הנדון: ת.א. 53565-10-20 המחוזי בחיפה
י.ע.ז. חברה לבנייה ופיתוח בע"מ נ' רפאל מערכות לחימה

פרוטוקול ישיבה מתאריך 29.12.2022

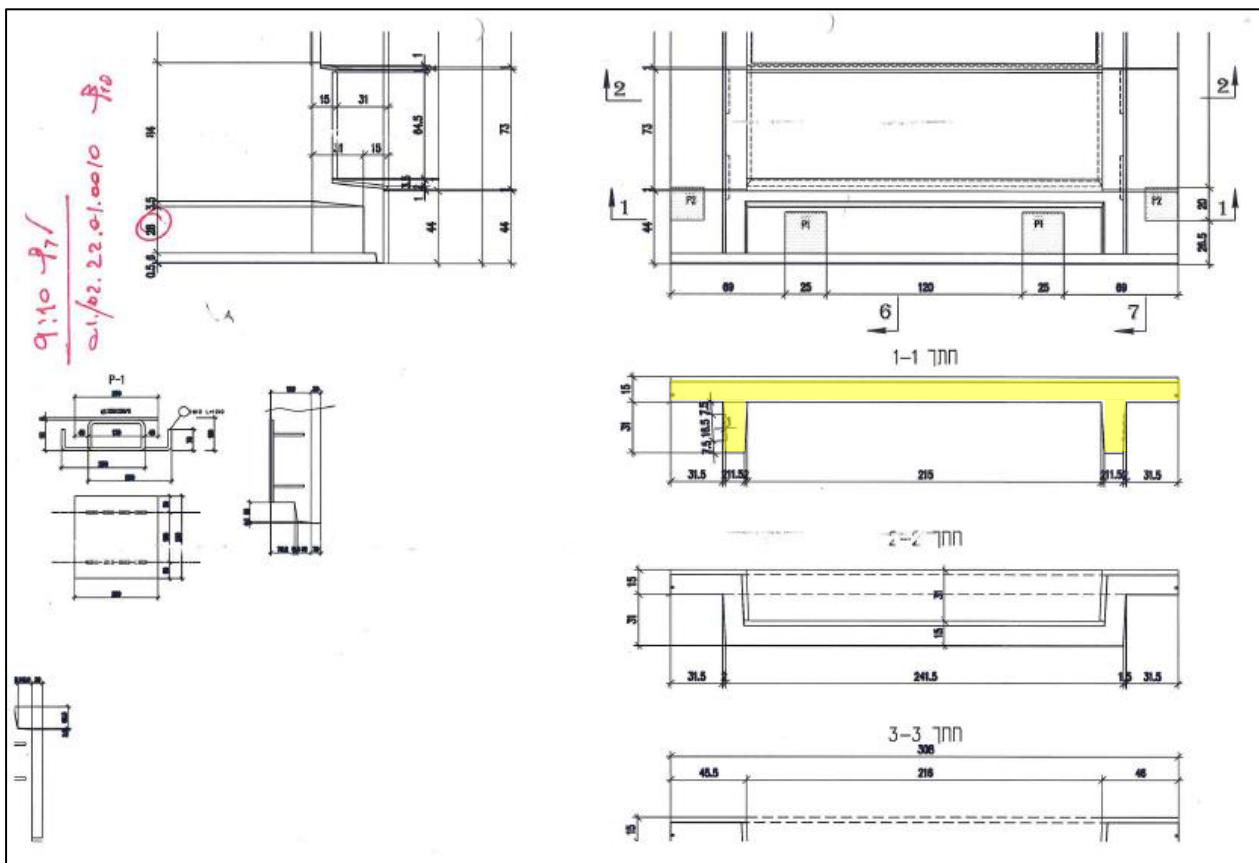
איילת	העמודה – 'ביצוע בפועל' כוללת את הערכת היקף העבודה. במקרה של מבנה 01, להערכתנו בוצע רק 90% עד מועד עזיבת יעז את הפרוייקט. במקרה הזה בוצע 100% אבל מאחר ולא בוצע לפי פרט אישרנו 90%.
רוני	מה זה אומר? שפרקתם ועשיתם מחדש? הפרט תוקן? הוחלף?
בוריס	התשלום הוא לפי גם הכמות בפועל וגם למה שהוזמן.
רוני	אז אתה מעניש אותם?
איתי	בוצע חיפוי ולא רואים את זה.
רוני	הבנתי שבוצע 100%, אבל קיימת סטייה מהפרט ולכן אושר 90%. איך אני מתקדם עם הכמויות?
איילת	מציגה את המשך הטבלה.
בוריס	הסעיף כולל מספר אלמנטים, הרכבת קונס', חיפוי, וביצוע שכפטל כדוגמא. אני טוען שאם לא בוצע שכפטל אפילו אם האלמנט סמוי, העבודה לא בוצעה במלואה ולכן התשלום לא אמור להיות 100%.
רוני	איך אני יודע מה ה- 100%, וגם רוצה לקבל הסבר מה לא בסדר בעבודה של ז'אנה.
בוריס	מציג חישוב כמויות לפי החישוב הראשון - מידות גובה רואים 0.3, האורך זה מהחישוב הראשון – 2.10 כמות 41. תוך שנה התקבל החישוב החדש – כנראה שזא'נה לא מכירה את כל החלל שמתחת לפריקסט. לקחה מידה מקיר לקיר, וזה לא נכון. מול מנרב ויעז אף אחד לא ישב איתי ביחד על חישוב כמויות. זא'נה התייחסה לתוכניות, לא הכירה את הפרטים בשטח.

המציג מציג חישוב כמויות לסעיף הנ"ל הכולל אורך אלמנט – 2.10 במקום 3.10.

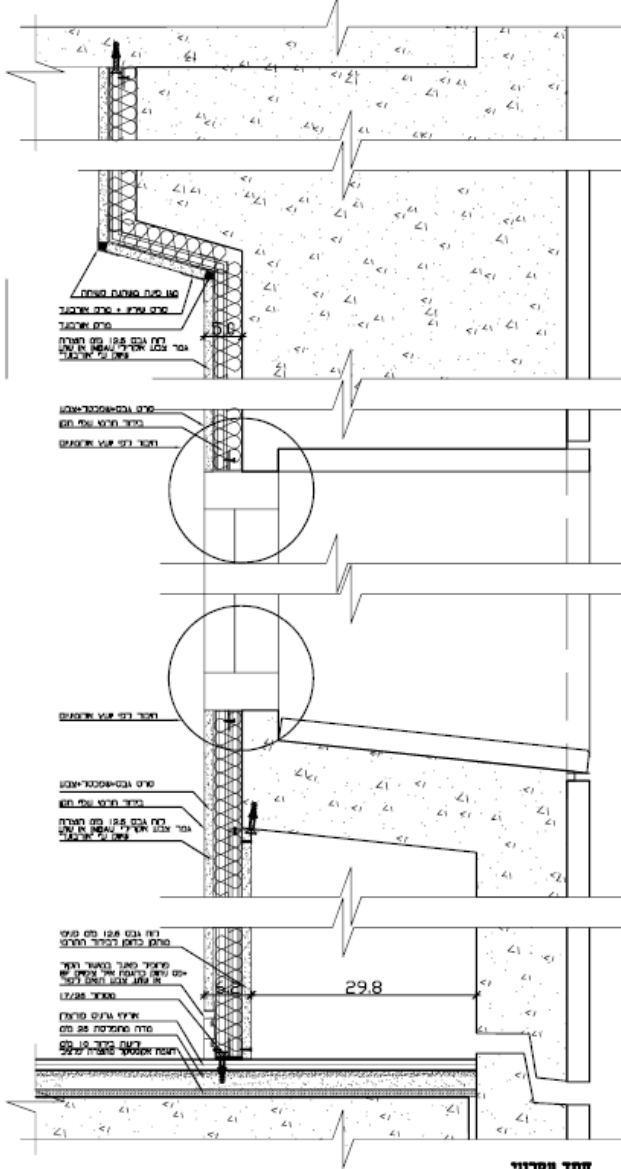
מסביר על שרטוט פרט פריקסט:

המרחק בו בוצע חיפוי גבס הוא בין בליטות הפריקסטים.
איתי	אנחנו סגרנו הכל מקצה לקצה, קרי – 30 ס"מ.
רונן	איפה הפרט שלכם? של הגבס?
	אין פרט אנחנו סגרנו את החלל ועליו בוצע חיפוי גבס עם בידוד תרמי. מציג פרט אדריכלי:  פרט חיפוי פריקסט במון וחיבור לחלון 6

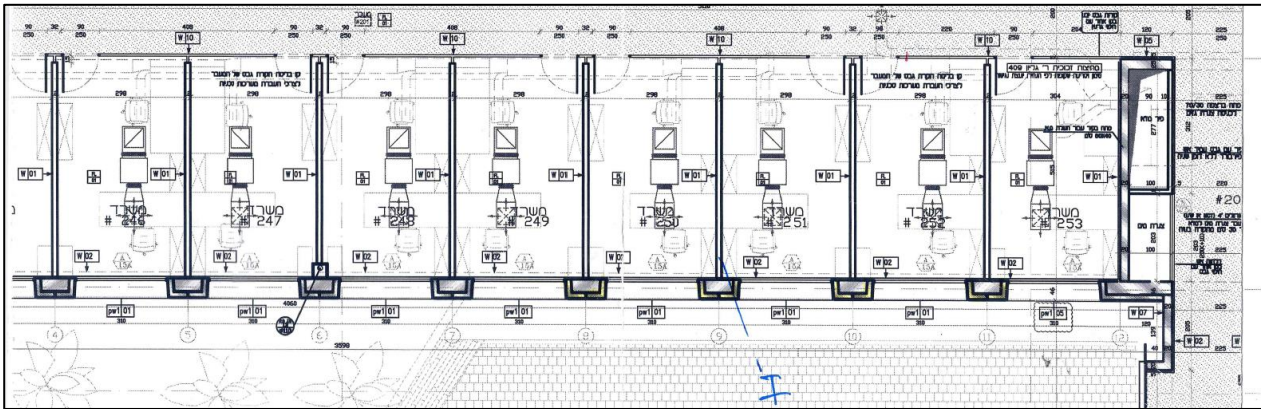
עפ"י תוכנית אדריכלות הורכבו פריקסטים ביניהם נוצק בטון, בוצע חיפוי בין הפריקסטים:

השאלה היא איך אני יכול לדעת מה בוצע בפועל.
כי בעצם כל צד צודק בהתייחס לפרט שהוא טוען.

הסעיף מדבר על סגירת חלל בלבד, קרי בין רגלי הפריקסט ולא סגירת כל הפריקסט.
